Alfa 159

**4130 1 261 MA IMPIANTO SERVOSTERZO**  
**Rumorosità pompa servosterzo/vibrazione**  
**volante/tracimazione olio da serbatoio- Soluzione Assistenziale**

Annulla e sostituisce la SN 41.04.09 del 18/06/2009 per aggiornamento telai di attuazione modifica ed impiego di nuovo serbatoio olio servosterzo.

**Fig. 4**

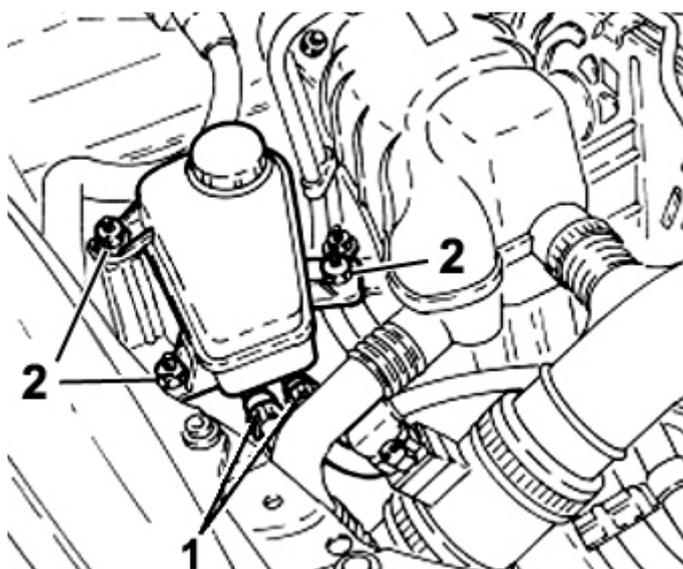
- Posizionare la vettura su ponte sollevatore;
- Aspirare con idonea siringa l'olio servosterzo;
- Allentare le fascette (1 - Fig. 4) e scollegare le due tubazioni di mandata e ritorno olio dal serbatoio;

- Completare lo smontaggio del serbatoio svitando i dadi di fissaggio (2 - Fig. 4) e rimuovendo il serbatoio;
- Posizionare il nuovo serbatoio n° 51880990 e fissarlo mediante i dadi di fissaggio (2 - Fig. 4);
- Ricollegare le tubazioni precedentemente staccate e fissarle mediante le relative fascette;
- Effettuare il riempimento del serbatoio e del relativo impianto;

**Fig. 5**

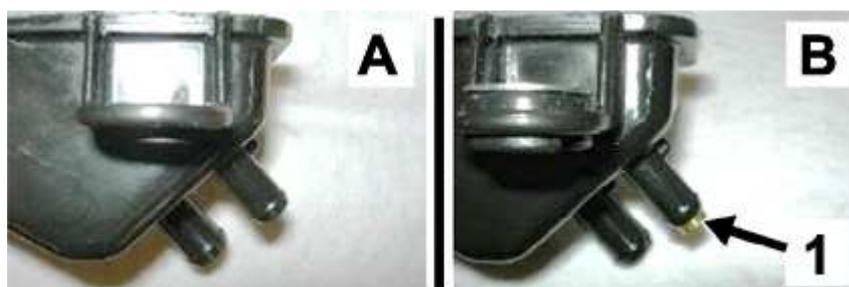
- Verificare la corretta posizione della boccola di rinforzo in ottone (1 - Fig. 5) situata all'interno del bocchettone serbatoio:

- caso (A) - boccola NON visibile posizione corretta (OK);
- caso (B) boccola visibile posizione errata: serbatoio non conforme (KO)

In caso di corretta posizione della boccola in ottone "OK" (A - Fig. 5) ricollegare le tubazioni di mandata e ritorno olio e proseguire con la diagnosi dell'anomalia su altri componenti del sistema idroguida.

In caso di posizione della boccola "KO" (B - Fig. 5) procedere alla sostituzione del serbatoio con un'altro nuovo, come descritto di seguito, (verificare comunque la presenza della marcatura come illustrato in Fig. 3).
